# Улучшенный драм-юнит для KYOCERA ECOSYS M2035dn/2535dn

**CET471064**

## CET471064 – модифицированная версия драм-юнита CET471048

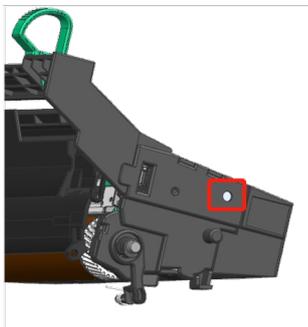
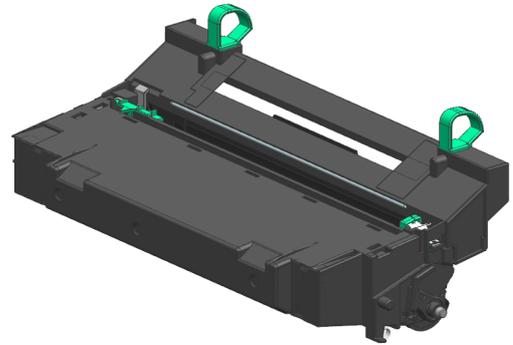
Компания CET выпустила улучшенную версию популярного драм-юнита **DK-150/170**. При разработке нового продукта были учтены недочеты работы предыдущей версии драм-юнита- CET471048. Изменение конструкции и основных материалов позволило повысить его надежность и стабильность характеристик.

Изменена толщина внутренней контактной пластины барабана, что позволило повысить ее прочность и снизить давление контактных лепестков на ось, тем самым исключив вероятность появления постороннего звука

Модернизированы конструкция и материал защитной крышки барабана, что позволило снизить вероятность появления проблемы перекрытия луча лазера деформированной крышкой.

Новая герметичная конструкция корпуса предотвращает просыпание отработанного тонера при эксплуатации. А уплотнительные кольца теперь изготавливаются из нового самогерметизирующегося литьевого материала.
